Objet : Courrier de réponse aux collectivités et
groupement intéressés suite à l'envoi du dossier de
création de la ZAC de Varencière.

**REPONSE A L'AVIS RENDU PAR
LA COMMUNAUTE D'AGGLOMERATION
SAUMUR VAL DE LOIRE**

EN DATE DU 31 juillet 2023
RELATIF A LA CREATION DE LA ZAC DE VARENCIERE
SUR LA COMMUNE DE LONGUE-JUMELLES

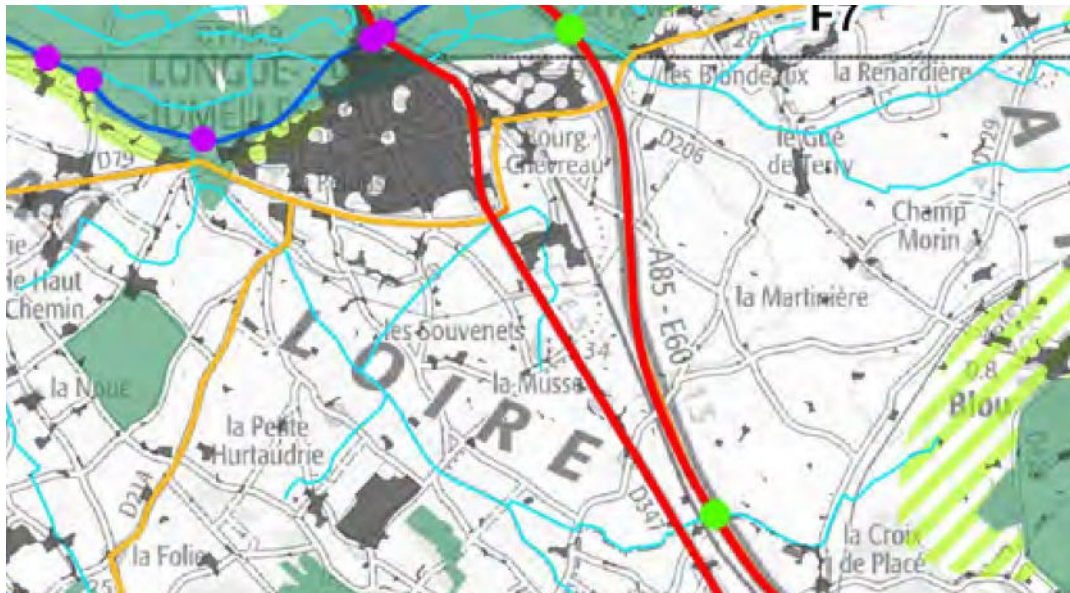
Trame verte et bleue (TVB) : le SRCE (Schéma Régional de Cohérence Ecologique) a été annexé au SRADDET (Schéma Régional d'Aménagement et de Développement Durable du Territoire) des Pays de la Loire approuvé en 2022. Tous les projets doivent donc démontrer un lien de compatibilité (et non plus de simple prise en compte) avec ce dernier. Un corridor potentiel "cours d'eau" semble avoir été omis dans l'étude d'impact. Le dossier doit être complété sur ce point. Par ailleurs, la création de la ZAC sera un nouvel élément de fragmentation. Il serait opportun de compléter le dossier sur le sujet, et sa prise en compte ;

Alter Public tient à apporter les précisions suivantes :

Le ruisseau qui borde le site au Sud (affluent du ruisseau de la Fontaine Suzon), est effectivement identifié dans le SRCE comme « corridor cours d'eau ». Ce corridor ne sera pas affecté par le projet, qui prévoit de préserver le cours d'eau, mais aussi ses abords (zone tampon non aménagée) – Cf p.161 de l'étude d'impact.

Le projet de création de la ZAC ne constitue pas vraiment un nouvel élément fragmentant, mais plutôt une extension d'un élément fragmentant existant, correspondant à la tâche urbaine de Longué. On notera d'ailleurs que la cartographie du SRCE n'est pas à jour sur ce point, la tâche urbaine englobant aujourd'hui la Zone d'Activité de la Scierie et la Zone Commerciale Super U.

MESURES PREVENTIVES POUR LA CONSTRUCTION

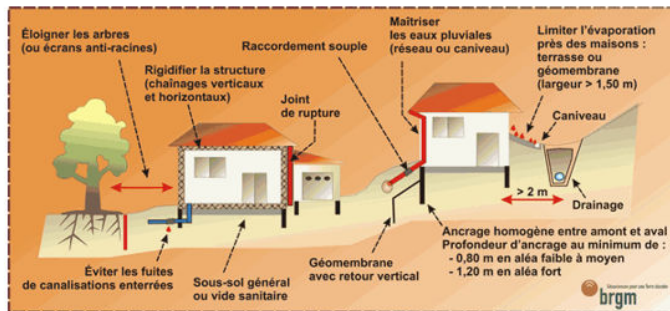
Risques naturels liés au radon, sismique et au retrait-gonflement des argiles : ces risques ont fait l'objet de remarque de la part de la Préfecture lors de la procédure de modification simplifiée n°1. Le règlement écrit du PLUi a donc été complété. Il est nécessaire de faire de même pour le projet et de démontrer la prise en compte de ces trois risques, notamment pour les futures constructions et leurs occupants ;

Dans l'étude d'impact, les informations relatives à ces risques et à leur prise en compte sont abordées dans les §4.6 Exposition aux risques et §4.8 Vulnérabilité du projet à des risques d'accidents ou de catastrophe majeurs (cf. tableau ci-dessous).

A noter que le risque d'exposition au radon et le risque sismique sont de niveau faible sur le secteur.

Des dispositions constructives spécifiques seront mises en œuvre pour tous les bâtiments construits sur le site (cf. page suivante).

Les prescriptions relatives au risque retrait-gonflement des argiles seront intégrées dans les cahiers des charges de cession de terrain.
